RESOLUCIÓN No. 0000258 DE 2023

“POR MEDIO DEL CUAL SE NIEGA UN PERMISO DE EMISIONES ATMOSFÉRICAS A LA SOCIEDAD JARDINES DEL RECUERDO DE BARRANQUILLA LTDA.”

Figura No. 1 –Esquema Horno Crematorio MCI. Fuente MCI ambiental, 2020.

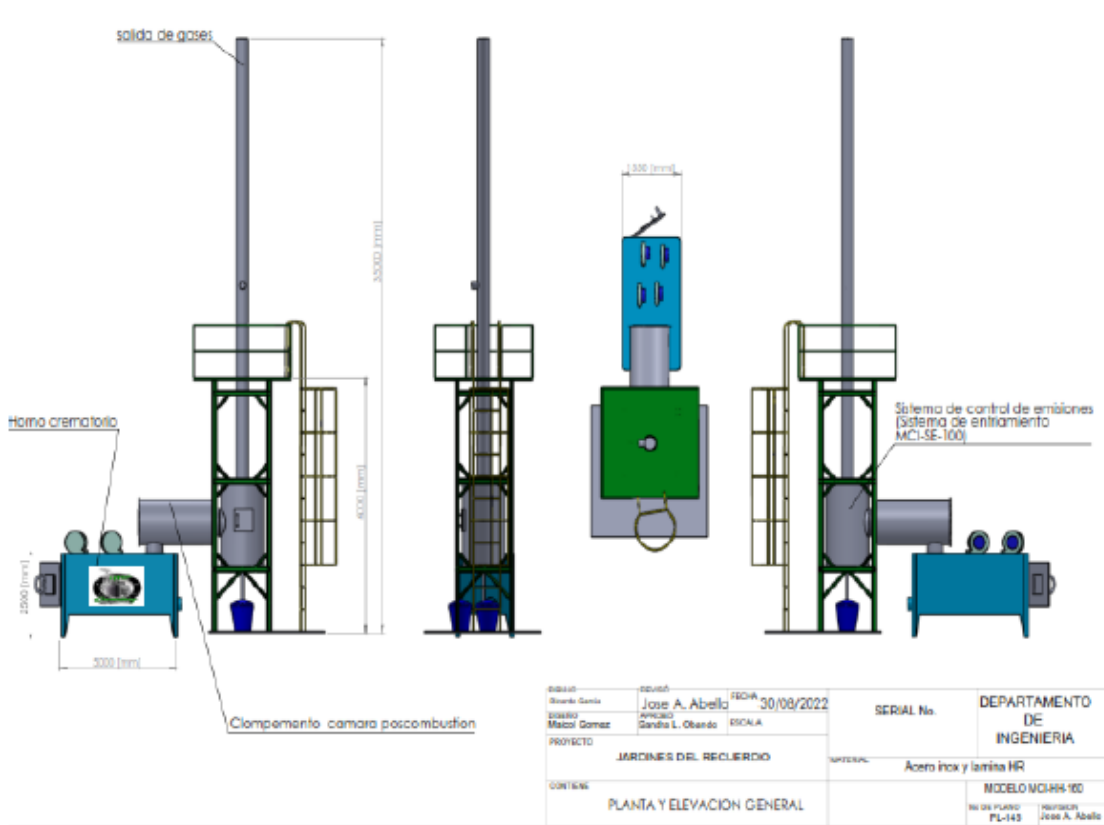
- *El plan de contingencias radicado por el solicitante, excluye la información relacionada con el sistema de enfriamiento de gases.*
- *Se presenta de manera esquemática la ubicación de un tipo de sistema de enfriamiento, sin más información relacionada, medidas, eficiencia de remoción e informe de ingeniería, información que hace parte de los requisitos para el trámite del permiso de emisiones atmosféricas.*

- *No son presentados los planos de los componentes del horno crematorio, con medidas y características técnicas. Los esquemas presentados presentan ambigüedades y contradicciones.*

Ilustración 1: Grafico Distancia vs concentración MP

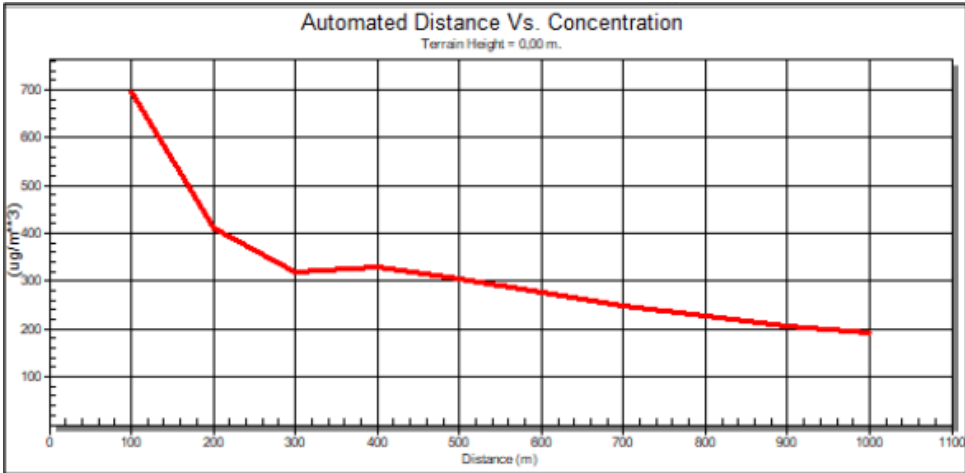
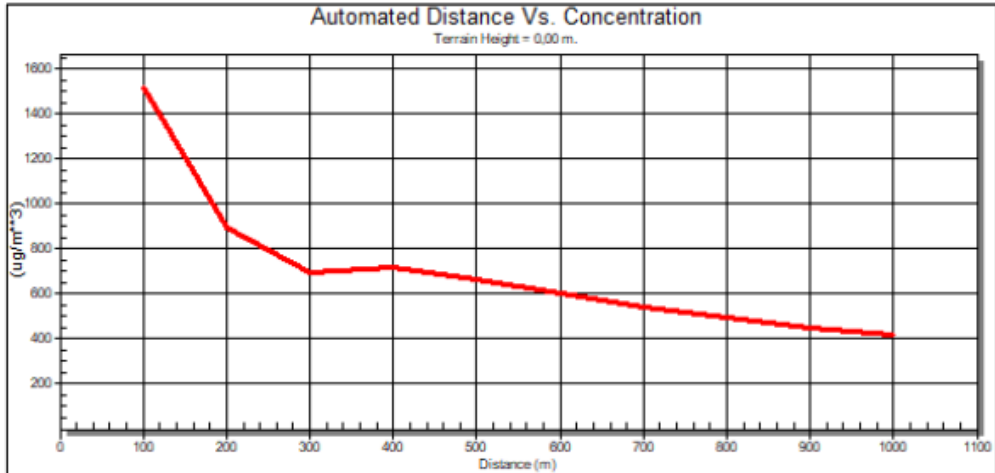
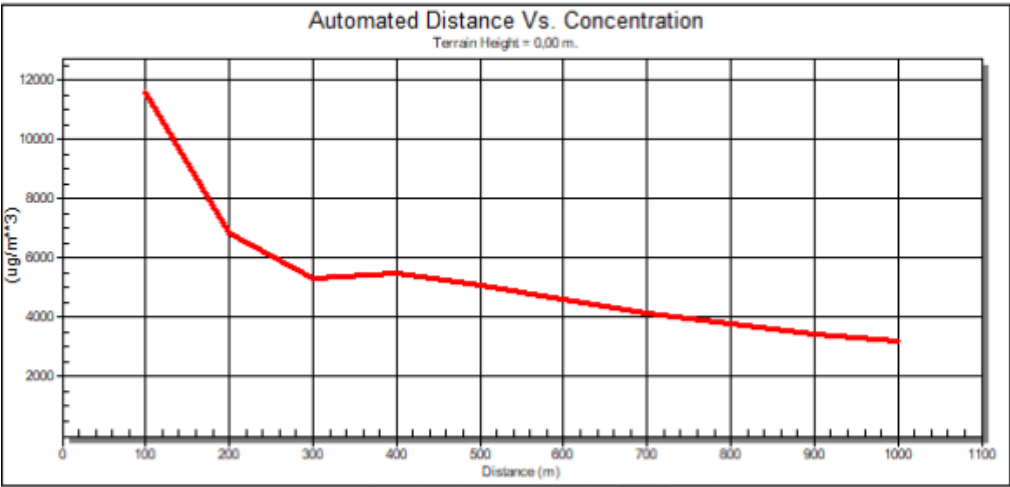
- (5) Conviene anotar que en el radicado 202214000038862 se plantean las estimaciones de calidad de aire solo para los parámetros de PM10, NO2 y SO2, sin observarse mediciones sobre Pm 2.5 y CO, teniendo en cuenta que conforme al Parágrafo 1 en el artículo 2 de la resolución 2254 de 2017, a partir del 1° de julio de 2018, los niveles máximos permisibles de PM10 y PM2.5 para un tiempo de exposición 24 horas serán de 75 µg/m3 y 37 µg/m3 respectivamente; no se evidencia que se hayan estimado las emisiones y tampoco la correspondiente modelación de dispersión de CO.
